TRANSPORDIAMET

Meie 07.09.2026 nr 7.1-2/26/14037-2

Tehniliste tingimuste väljastamine Aru-Aru bussipeatuste likvideerimiseks ja uue bussipeatuse projekteerimiseks

Joonis 3. Väljavõtte teevideost (aprill 2023)

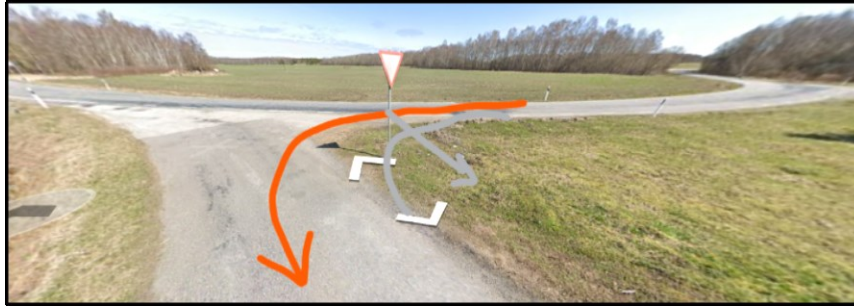
- Riigitee kraavi tuleb kavandada vähemalt 400 mm läbimõõduga truup (vt *joonis 3*).
